## Mémoire en réponse

Centrale photovoltaïque au sol – Valence en Poitou,  
Lieu-dit Les Bruyères

**PC 086 082 22 A0025**

La présente note est un mémoire de réponse, basé sur les principales recommandations de l'avis délibéré 2023APNA51 du 20 février 2023 par la MRAe de Nouvelle-Aquitaine, concernant le projet d'une centrale photovoltaïque au sol aménagée sur la commune de Valence en Poitou (86). Ledit projet est porté par la société SERGIES, qui assure la maîtrise d'ouvrage.

**Figure 97 : Zones de sismicité à l'échelle métropolitaine**  
(Source : BRGM)

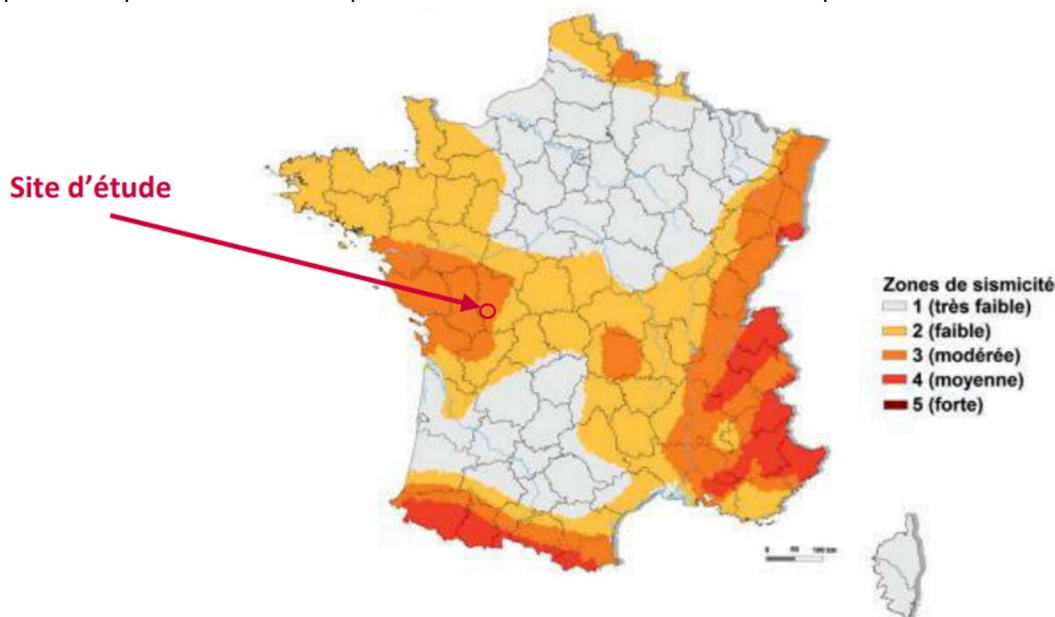
La MRAe recommande de présenter une analyse de la vulnérabilité du projet aux effets connus du dérèglement climatique, ses conséquences en matière d'environnement et les mesures prévues pour diminuer cette vulnérabilité et atténuer ces conséquences ;

Le territoire français est, depuis octobre 2010, divisé en 5 zones de sismicité croissante avec des préconisations différentes qui sont détaillées dans le code de l'environnement. La commune de Valence en Poitou se trouve dans une zone sismique de niveau 3 considérée comme risque sismique modéré (source : [geoportail.biodiversite-nouvelle-aquitaine.fr](http://geoportail.biodiversite-nouvelle-aquitaine.fr)). Les centrales photovoltaïques sont classées en catégorie I selon les règles parasismiques Eurocode 8 applicables aux nouvelles constructions et obligatoires depuis le 1er mai 2011.

Ainsi, aucune exigence particulière n'est imposée dans le cadre du projet. On notera que les éléments de la centrale photovoltaïque (panneaux fixés à l'aide de longrines ou de pieux, bâtiments préfabriqués de faible superficie) ne présentent pas de vulnérabilités particulières vis-à-vis d'un événement sismique modéré.

Figure 117 : Synthèse des enjeux écologiques

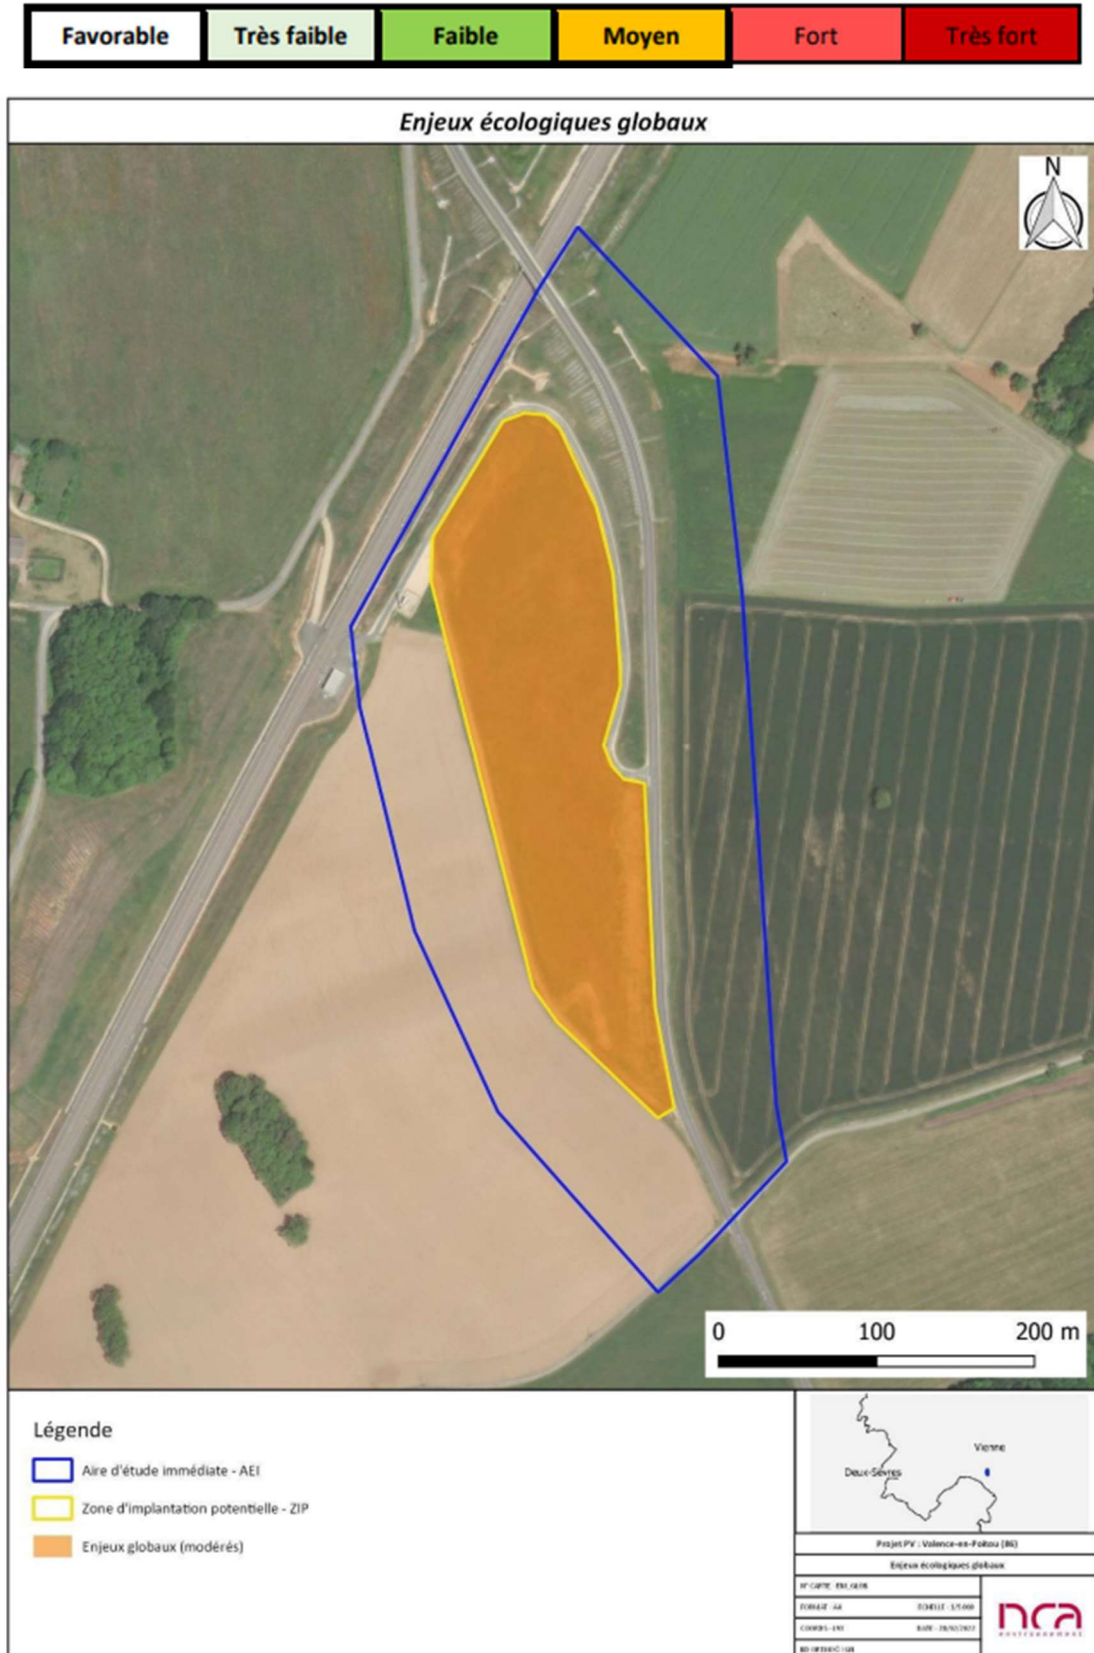
La MRAe recommande de présenter une analyse de l'état initial de l'environnement basée notamment sur des investigations proportionnées aux enjeux du site, en identifiant ces derniers sur toutes les périodes de l'année.

Les enjeux relatifs à l'entomofaune s'échelonnent de faible à modéré. Le site d'étude ne présente pas le cortège d'espèces végétales suffisant pour pouvoir accueillir une entomofaune riche et diversifiée. Il en résulte que peu d'espèces d'insectes peuvent s'y reproduire et s'y alimenter. La présence de la Petite Tortue induit un enjeu fonctionnel modéré à la ZIP, toutefois cette présence reste diffuse au regard de l'absence d'observation réalisée in situ et des fortes variations interannuelles de populations auxquelles cette espèce est confrontée.

Figure 79 : Localisation des sondages pédologiques  
 (Source : NCA Environnement, BD Ortho)

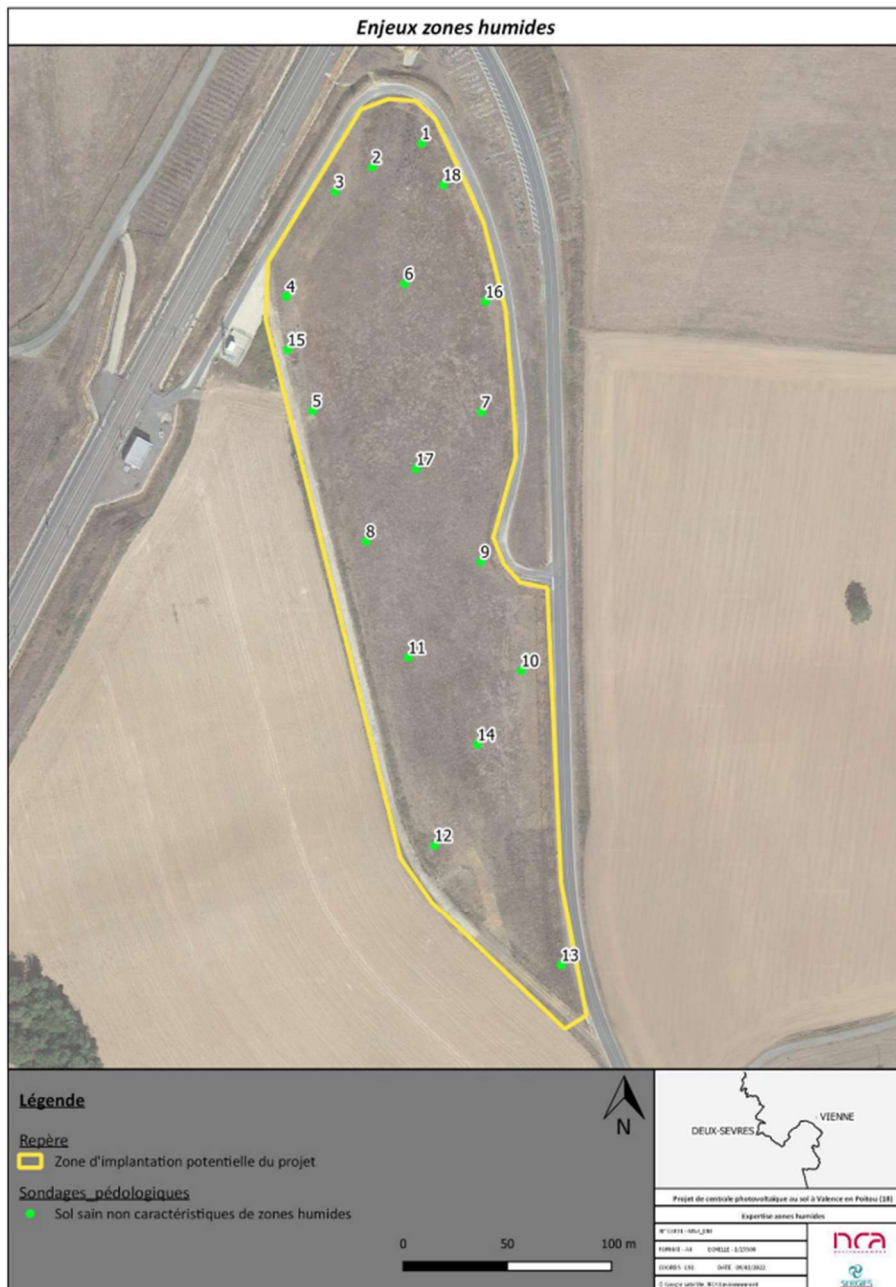
La MRAe recommande de produire un diagnostic des zones humides qui corresponde au cumul des terrains répondant à l'un au moins des deux critères pédologique ou floristique au sens de l'article L.211-1 du Code de l'Environnement.

Les sondages ont été effectués à la tarière à main. Au total, 18 sondages pédologiques ont été réalisés (Figure 79). Aucun sondage pédologique n'est caractéristique de zones humides.

Ces sondages révèlent des profils de sols peu profonds (entre 30 et 50 cm de profondeur). Aucune trace d'hydromorphie n'a été constatée sur ces sondages. Il est observé un sol limono-argileux bruns dans les quinze premiers centimètres. Puis à partir de 15 cm, la motte de terre argileuse de couleur brune avec des cailloux de silex épars, jusqu'au refus de tarière provoqué par leur présence importante. Les sols ont été remblayés à certains endroits ou terrassés car le profil de sol n'est pas cohérent.
